## 改善箇所説明図

### 基準不適合発生箇所

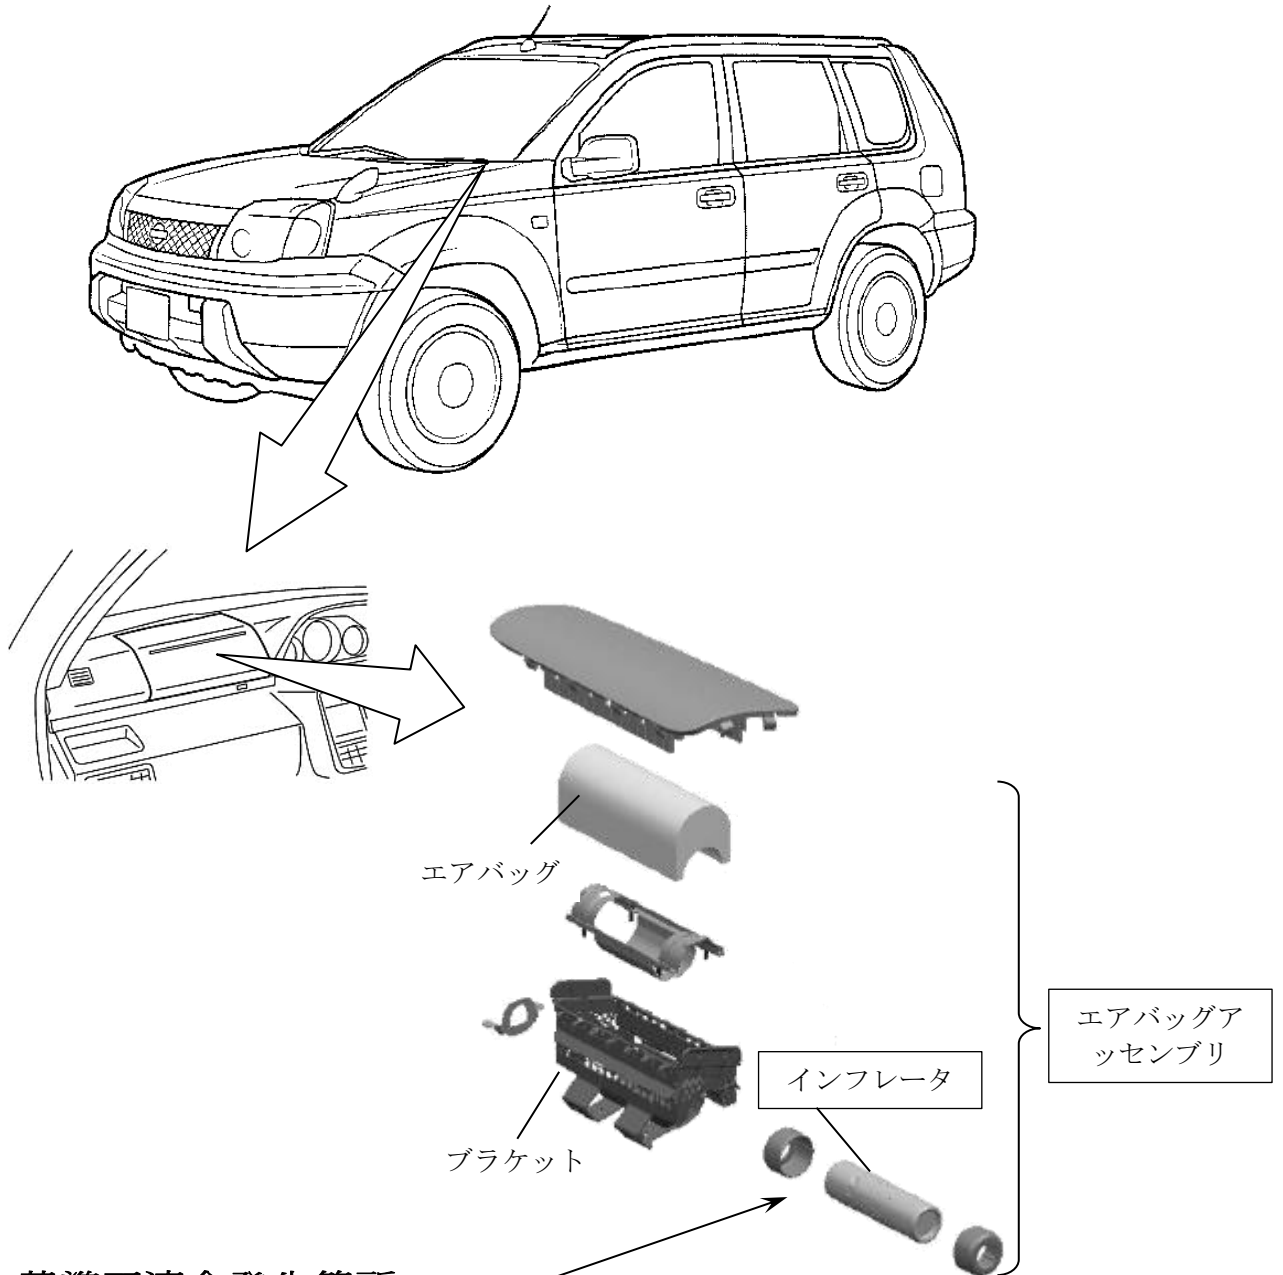
助手席側のエアバッグのインフレーター（膨張装置）において、ガス発生剤の吸湿防止が不適切なため、温度および湿度変化の繰り返しによりガス発生剤が劣化することがある。そのため、エアバッグ展開時にインフレーター容器が破損するおそれがある。

全車両、助手席エアバッグインフレーターまたは助手席エアバッグアッセンブリを対策品と交換する。

識別：銀色のシールをモデルナンバープレートの右横に貼り付ける。
